Codice ENAS: FV2024030101 (da indicare nelle successive comunicazioni)

[ID: 11028] Procedura di Valutazione di Impatto Ambientale (V.I.A.), ai sensi dell'art. 23 del D.Lgs 152/2006, e s.m.i., relativa al progetto di un Impianto agrivoltaico con potenza di picco di 28.748,85 kWp denominato "MARGIANITTA" nel comune di Guspini (SU). Proponente: Ferrari Agro Energia S.r.I.-Autorità Competente: Ministero dell'Ambiente e della Sicurezza Energetica (M.A.S.E.).

Sistema Idrico Multisettoriale Regionale (SIMR)
Individuazione interferenza con cavidotto connessione 36 kV
impianto agrivoltaico Margianitta-Guspini

PARALLELISMO CON CANALE ESISTENTE CONDOTTE / CAVIDOTTI

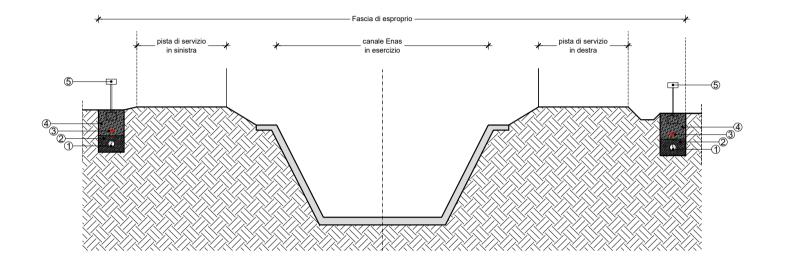
- relazione tecnica specificamente dedicata alle interferenze dei lavori con le opere del SIMR, illustrativa delle modalità di risoluzione delle interferenze e delle soluzioni tecnologiche adottate. Queste dovranno essere compatibili con le modalità standard adottate dall'ENAS per la risoluzione delle interferenze originate da attraversamenti e/o parallelismi, in particolare dovrà essere assicurata la coerenza con lo schema tipo allegato;

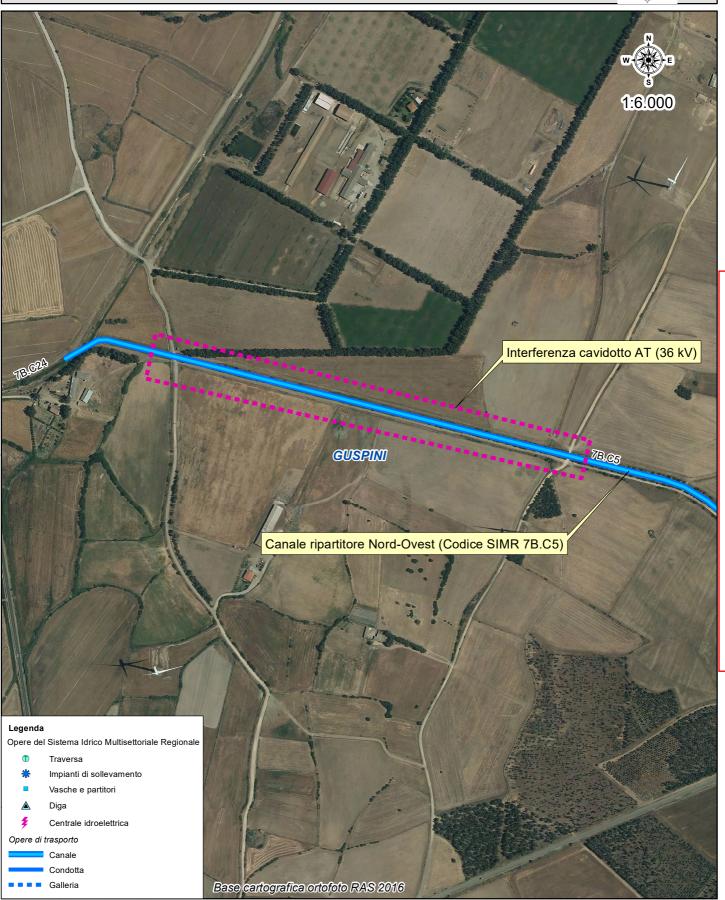
3. con riferimento alla schematizzazione planimetrica riportata in allegato, si rileva che nella documentazione di progetto (allegato PD-Tav09-Tavola_ed_elenco_degli_attraversamenti_linee_36_kV.pdf) risulta individuata l'interferenza con l'opera SIMR (Attraversamento 5) e con la sezione denominata "Tipico 7" viene proposta una modalità di attraversamento in T.O.C.. Il tracciato della linea di connessione prosegue lungo la viabilità a servizio del canale SIMR pertanto oltre all'interferenza per attraversamento esiste anche

un'interferenza per parallelismo con opera SIMR che non evidenziata negli elaborati progettuali.

- 2) elaborati grafici di dettaglio (planimetrie, sezioni, profili, particolari costruttivi) in numero tale da fornire un'adeguata descrizione delle soluzioni tecnologiche e costruttive proposte, sviluppati in adeguata scala di rappresentazione e debitamente quotati, dai quali sia possibile desumere ingombri, dimensioni spessori, altezze dei manufatti e degli elementi di impianto nonché i reciproci rapporti spaziali tra le opere interferenti e le opere del SIMR.
